リコール届出一覧表

リコール届出日：平成 29 年 5 月 31 日

| リコール届出番号 | 外 - 2480 | リコール開始日：平成 29 年 5 月 31 日 | |
| 不具合部位 (部品名) | ①乗降口 (ドアロック装置)、②走行装置 (タイヤエアバルブ) ③座席ベルト (シートベルトバックル) | | |

改善箇所説明図 ①

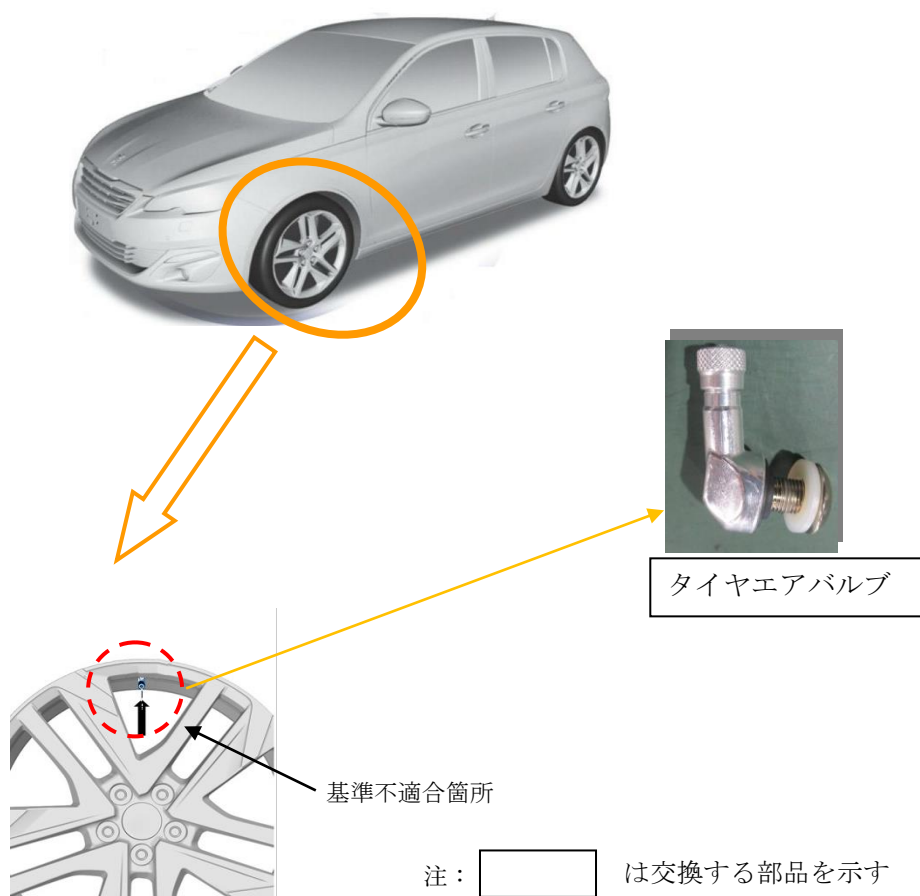
前席および後席のドアにおいて、ドアロック装置の組付け作業が不適切なため、ロック機構が固着することがある。そのため、ドアの開閉ができなくなったり、走行時の振動によりドアロックが解除し、最悪の場合、走行中にドアが開くおそれがある。

全車両、ドアロック装置を点検し、不具合品が組み付けられているものは良品と交換する。
